Service Information Letter

Ämne: Information om hur ryggstödet på EMS-båren ska användas

FIELD SAFETY CORRECTIVE ACTION (FSCA)

SIL Number: S4453-25-008
Page: 2 of 3

4453_FP_1354100_Operation08_Rev01

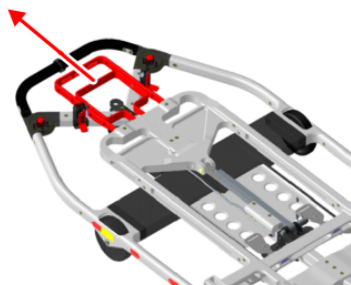
Bakgrund: Vi har fått rapporter om incidenter där ryggstödet på EMS-båren har kollapsat vid användning på marken. För att undvika liknande incidenter i framtiden måste följande steg utföras:

3. Dra det röda handtaget under huvudändan på båren mot dig och lyft eller sänk ryggstödet till önskad position.

4. Släpp handtaget och lyft eller sänk ryggstödet lätt tills det hakas fast.

5. Kontrollera att ryggstödet är ordentligt fasthakat genom att lyfta och sänka det en aning efter att handtaget släppts.

Bucher Leichtbau AG kommer offentliggöra en servicebulletin under våren 2019. Denna servicebulletin innehåller en förbättrad låsmekanism samt en optisk indikeringsbult som visar när ryggstödet är fasthakat på ett korrekt sätt. Dessa delar tillhandahålls av Bucher Leichtbau och ska monteras på bären. Därefter måste man kvittera att dessa delar monterats.
